Mission régionale d'autorité environnementale

Avis de l'Autorité environnementale
sur l'étude d'impact environnemental relative au
projet de création de zones de mouillage organisé porté par
la Communauté d'Agglomération du Pays Nord Martinique
(CAPNORD)
sur les communes de Saint Pierre et du Carbet

n°MRAe 2018APMAR7

Figure 3 : Zones de mouillage – Quartier du Fort – Partie 1 : Aménagements en mer (source : SAFEGE)

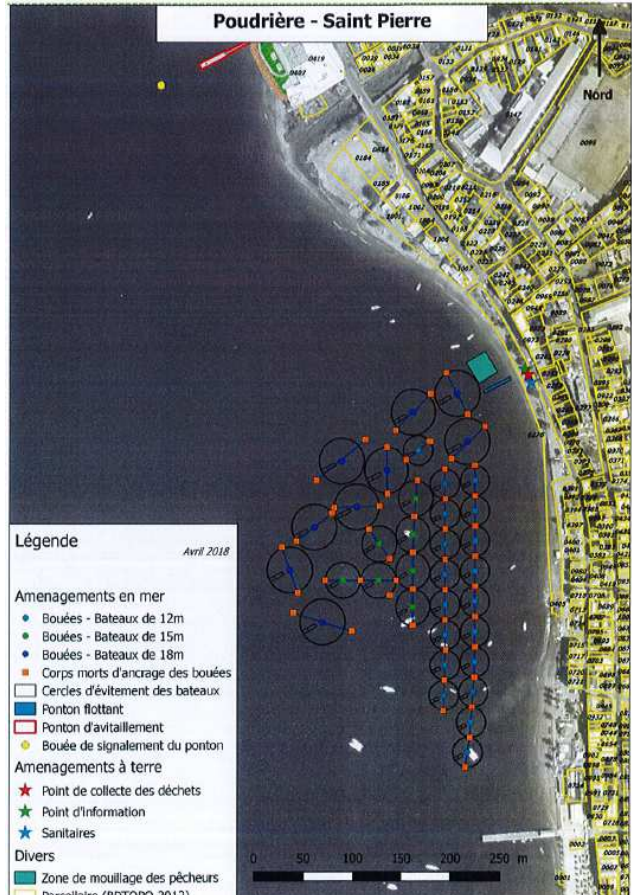
L'Autorité environnementale relève que certaines des zones de mouillage sont envisagées sur l'emprise de sites colonisés par des formations coralliennes, plus particulièrement sur les sites de « la Poudrière » et du quartier du « Fort ».

L'Ae relève en particulier que la protection par enrochements du terre-plein de Roxelane sur quartier du Fort pourrait, en renforçant la résistance de ce secteur (qui deviendrait ainsi un « point dur »), contribuer à l'accélération de l'érosion de secteurs limitrophes. Une étude de ces effets potentiels sur les secteurs limitrophes, et les moyens de les éviter ou de les réduire, serait en conséquence nécessaire.

L'Autorité environnementale recommande d'examiner si le renforcement par des enrochements du terre-plein de Roxelane n'est pas susceptible d'induire une érosion accélérée de secteurs limitrophes et, le cas échéant, d'étudier alors la façon d'éviter ou de réduire de tels phénomènes.

Figure 4 : Zones de mouillage – Quartier du Fort – Partie 2 : Aménagements à terre (source : SAFEGE)

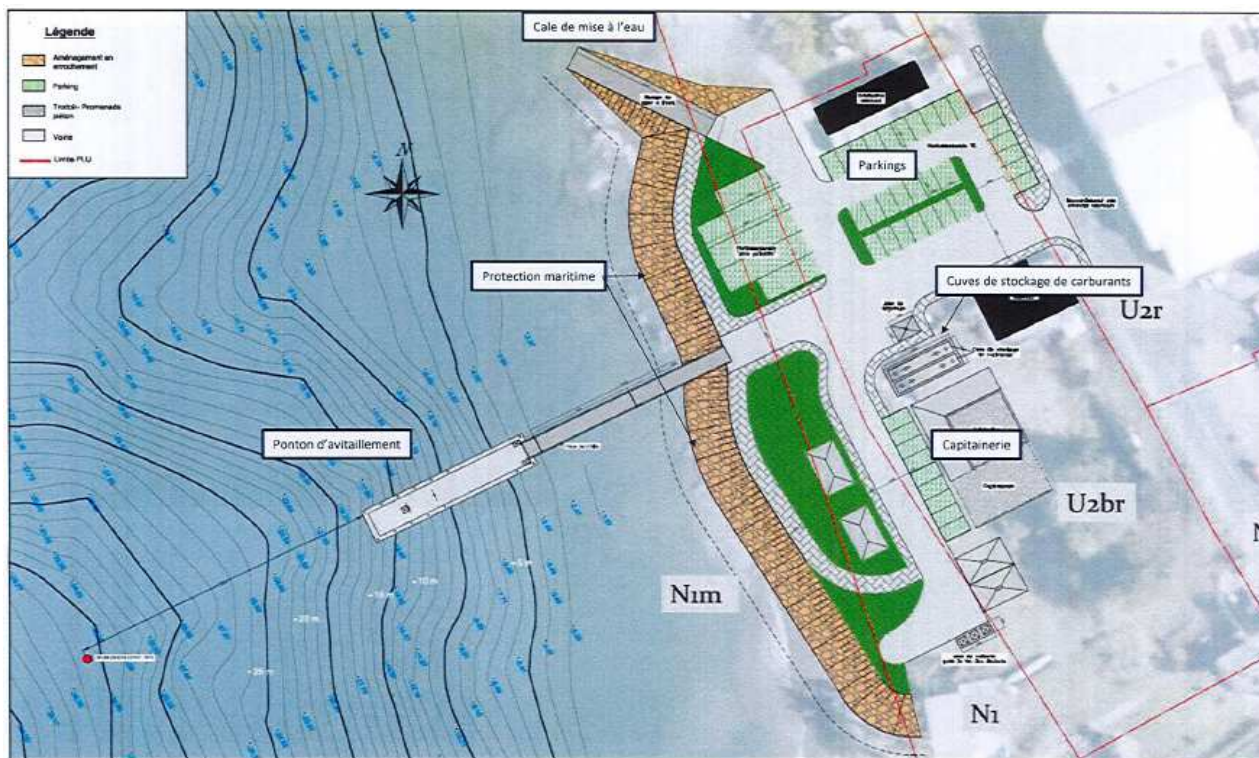
La problématique spécifique liée à la création d'un point d'avitaillement en carburant, présentant une capacité de stockage de près de 60 m³, n'est pas développée alors que ce type d'installation introduit des incidences environnementales spécifiques et relève, a minima, d'une déclaration au titre des installations classées pour la protection de l'environnement (ICPE), non abordée dans l'étude.

L'incidence paysagère du projet n'est pas abordée dans l'étude malgré l'importance des aménagements et des terrassements prévus au droit du site du quartier du « Fort », emprise allouée à la future capitainerie et à ses accessoires, secteur émaillé de plusieurs monuments historiques inscrits ou classés.

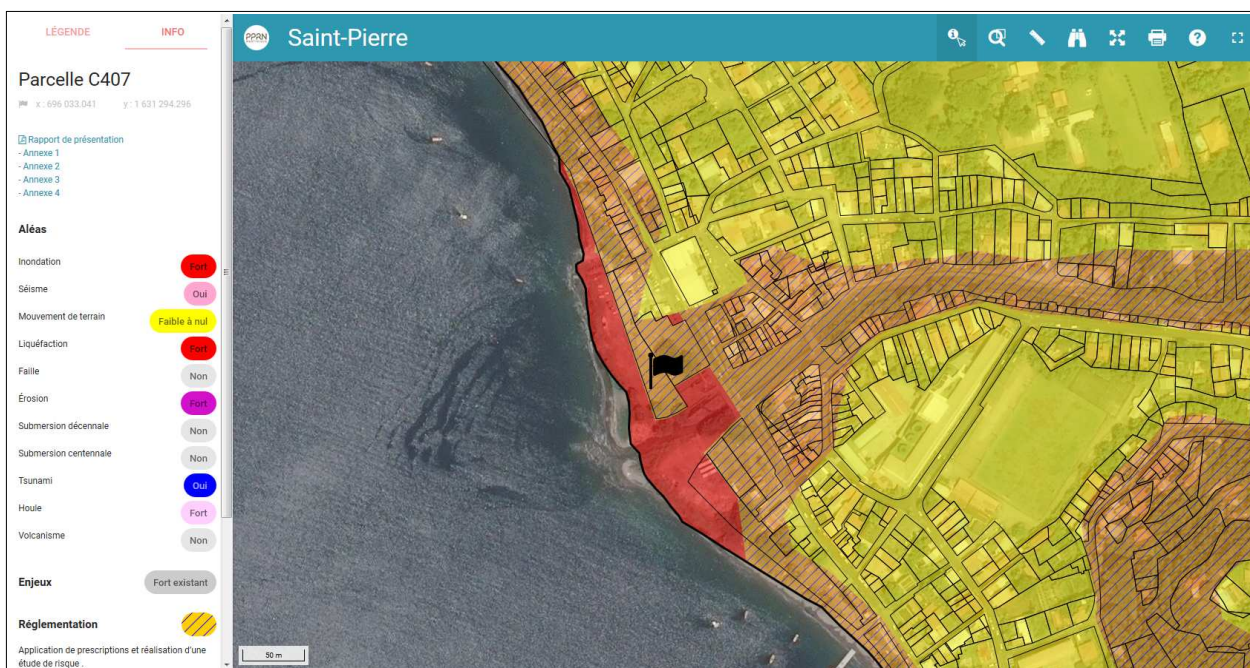
Le site assiette du projet est, pour partie, classé au titre du plan de prévention des risques naturels (PPRN) approuvé le 3 décembre 2013, pour les communes de Saint Pierre et du Carbet (cf. schéma ci-dessous), en zones « rouge » (*interdisant pratiquement toute forme d'aménagement*) et « orange bleue » (*nécessitant la production d'une étude préalable de risque visant la faisabilité du projet proposé*) de la carte réglementaire pour ce qui concerne l'emprise de la future capitainerie et de ses annexes.

Les sites d'accueil prévus pour recevoir des aménagements de moindre importance (*installations de collecte de déchets, points d'information et blocs sanitaires*) sont situés, à minima, en zones « orange et bleue » voire « rouge » de la carte réglementaire (*site de « Grande Anse » et « Le Coin »*).
